**WCC CONSTRUTORA
ALTAMIRA 47**

Total de Conflito(s): 29

Disciplina Principal : ESTRUTURAL
Status: Aguardando Solução

Conflito # 86 - Aguardando Solução

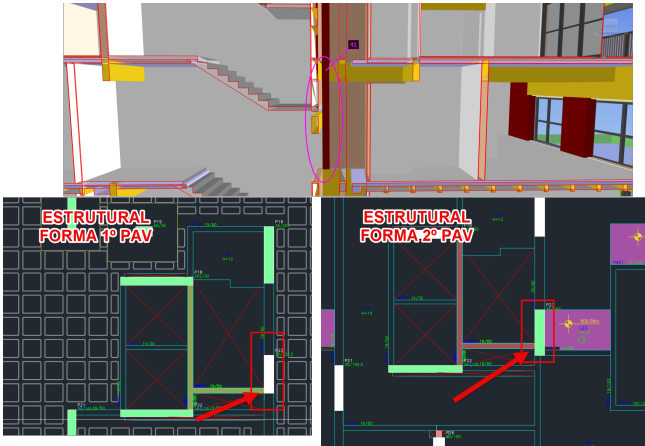
Localização
GARAGEM DO 1º PAVIMENTO.

Descrição
RECOMENDAMOS QUE MURO DE ALVENARIA H=3,45m DO PISO ACABADO PRESENTE NA GARAGEM DO 1º PAVIMENTO TENHA ELEMENTOS ESTRUTURAIS PARA AMARRAÇÃO DEVIDO ALTURA DO MESMO E PREVISÃO DE COBERTURA PARA AS VAGAS DE 125 À 134.
